女川原子力発電所2号炉 使用済燃料貯蔵槽における 燃料損傷防止対策の有効性評価について

平成30年5月17日
東北電力株式会社

図3 ホース延長回収車を用いた作業の所要時間(例)

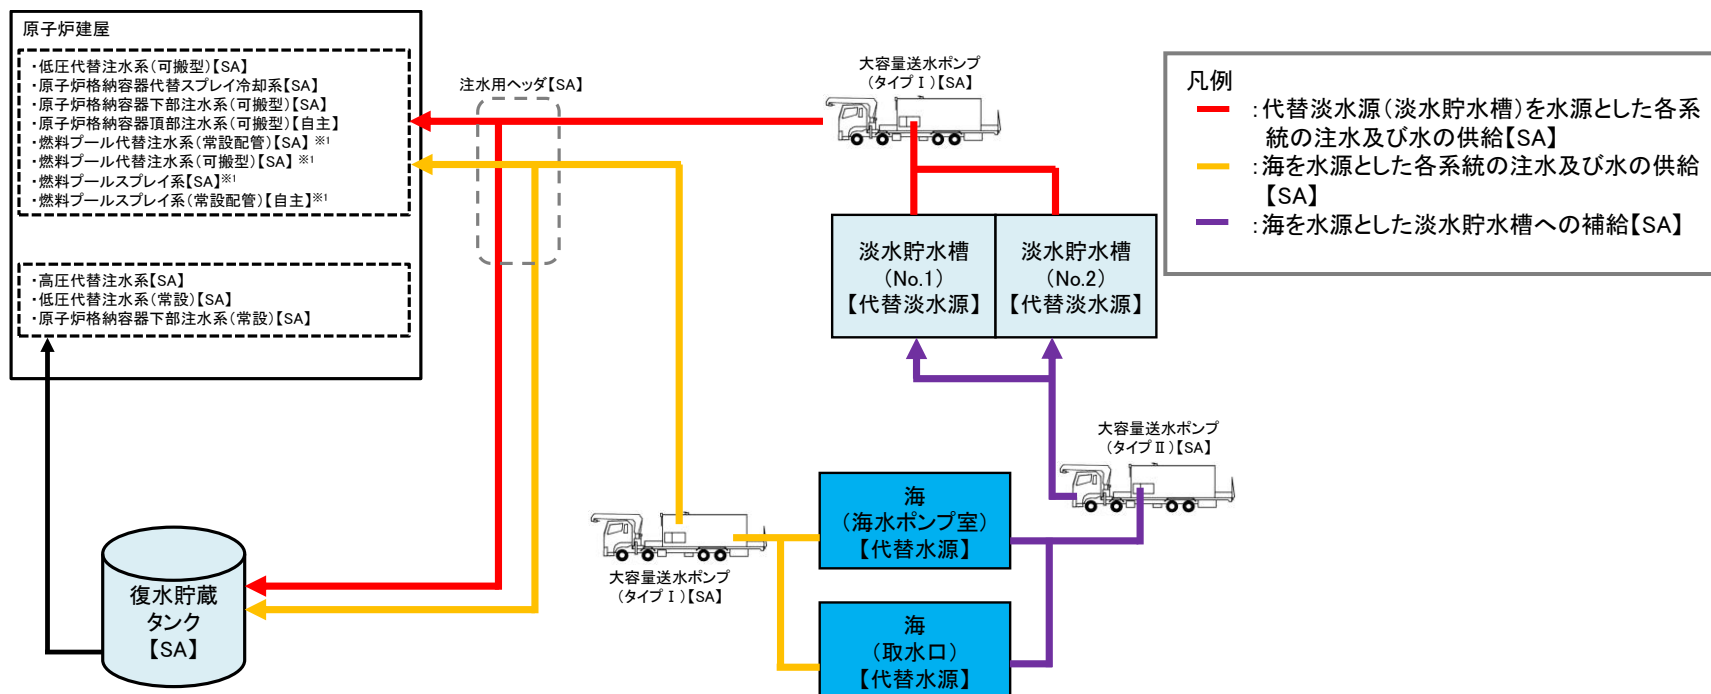
- ・想定事故1及び想定事故2が発生した場合の対応について、注水ヘッダ及びホースを使用して使用済燃料プールに注水するとしているが、これらの設置に係る作業成立性を説明するとともに、注水ヘッダ及びホースを車両等で運搬・敷設するのであれば、これらの規制要求上の位置付けについても整理して提示すること

- ・注水用ヘッダ及びホースの運搬・設置は、ホース延長回収車を用いて行うこととしており、それを踏まえた作業の所要時間を算出し、有効性を評価している
- ・注水用ヘッダ等を運搬するホース延長回収車を可搬型重大事故等対処設備と位置付ける

図5 海水の利用の概要とその位置付け

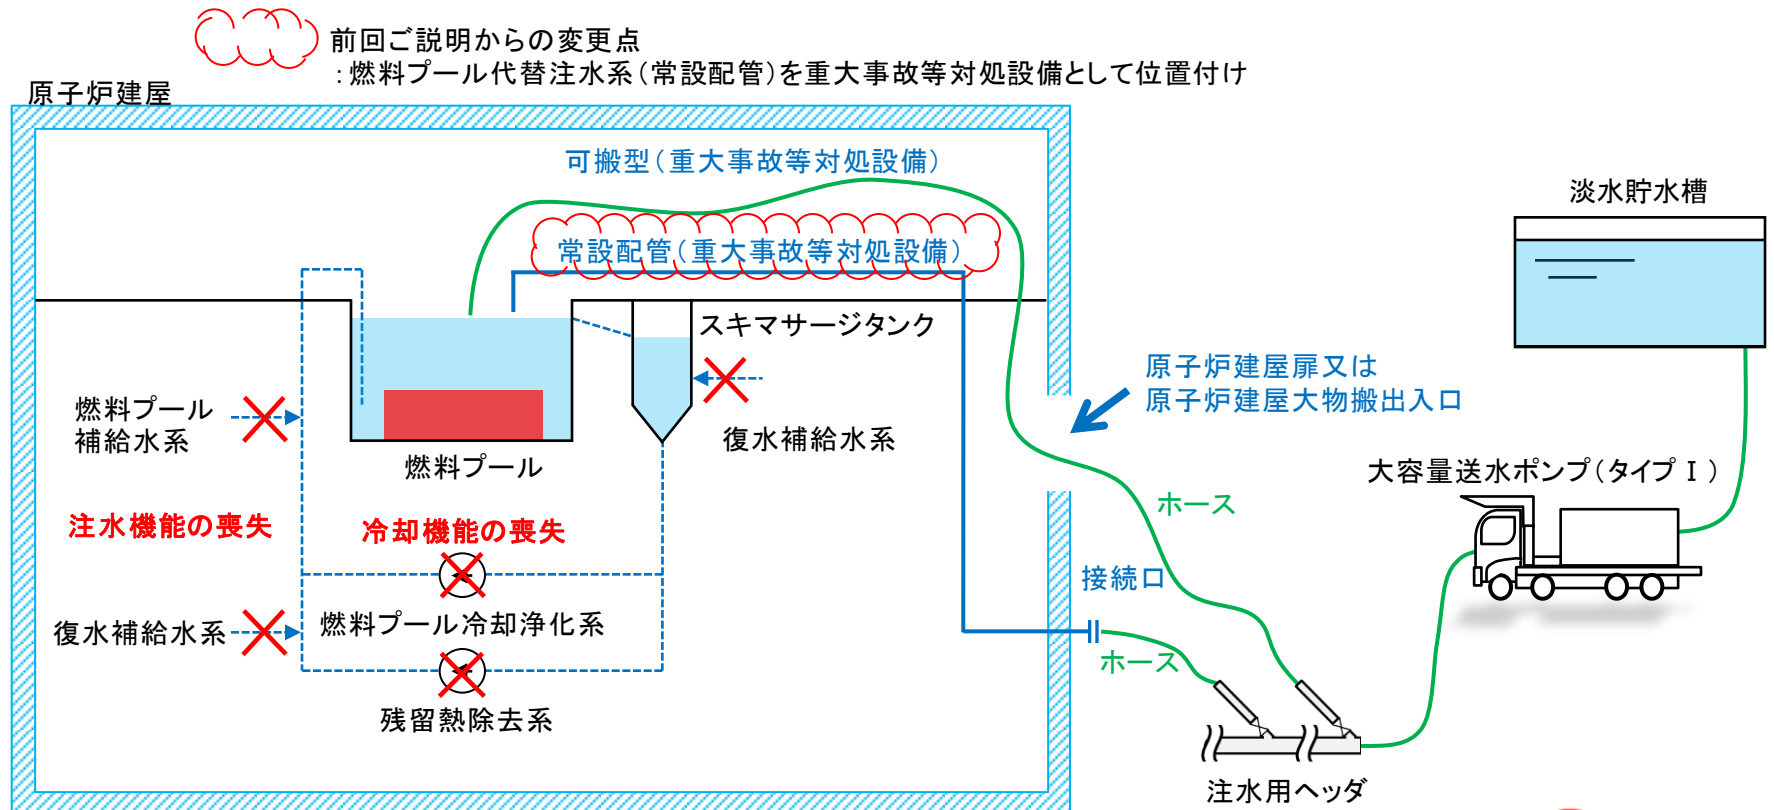
- ・海を水源としたときに、淡水貯水槽を経由して水を供給しているが、淡水貯水槽を重大事故等対処設備としていない理由を提示すること。なお、他の手段で海水の供給ができるのであれば、併せて提示すること

- ・これまで自主対策設備を使用した対応手段として位置付けていた、海を水源とした淡水貯水槽を経由しない各系統の注水及び水の供給手段について、重大事故等対処設備を使用した対応手段として整備する
- ・淡水貯水槽については重大事故等対処設備ではなく代替淡水源として位置付ける
